**Avis délibéré de la Mission Régionale d'Autorité environnementale  
d'Île-de-France sur la mise en compatibilité  
par déclaration de projet du plan local d'urbanisme (PLU)  
de Montereau-Fault-Yonne (77)  
pour permettre la création d'un parc de stationnement, dans le  
cadre de la restructuration du pôle d'échanges multimodal autour  
de la gare de Montereau**

n°MRAe 2018-001

Projet d'ensemble – Source : évaluation environnementale (septembre 2017)

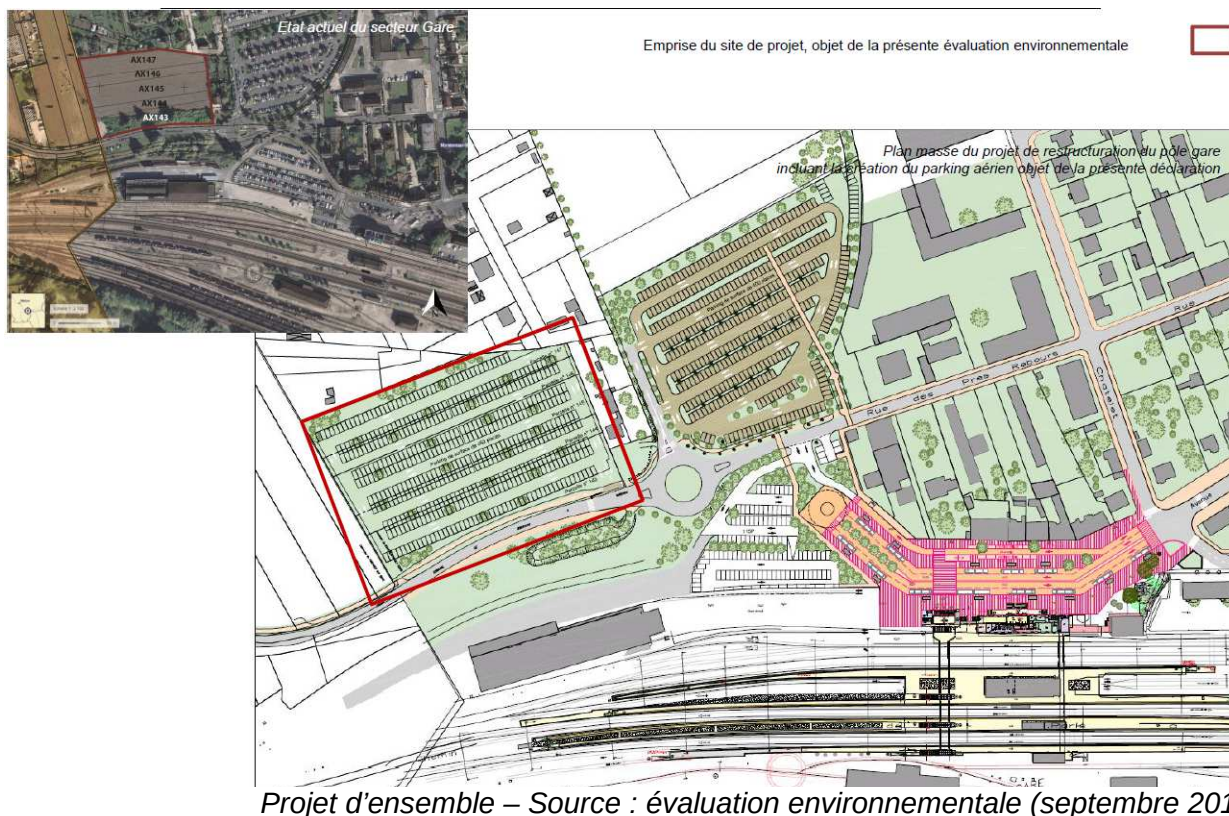
La mise en compatibilité du PLU vise à permettre la création d'un parc de stationnement de 450 places en surface, pour porter la capacité totale de stationnement autour de la gare à environ 1000 places.

Source : Etude de faisabilité, agence L. Alamertery Architecte, novembre 2012  
p 108 de l'évaluation environnementale

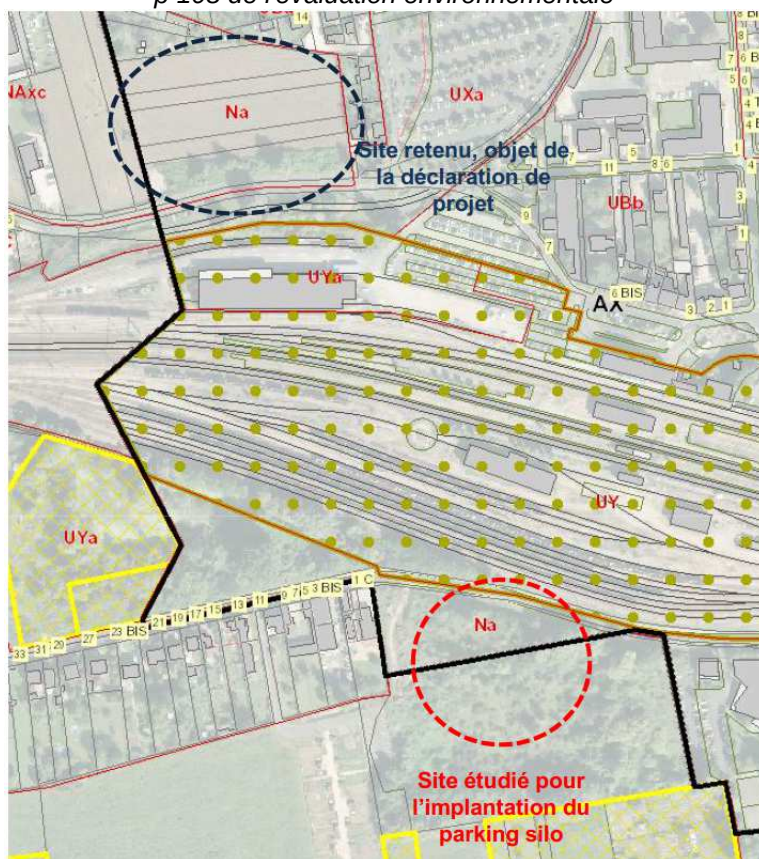
Noter la localisation différente entre les 2 plans (à clarifier) du site étudié du parking silo au sud de la gare

Ces éléments doivent, pour la MRAe être comparés aux caractéristiques du parking en surface retenu, qui s'implante également en zone naturelle.
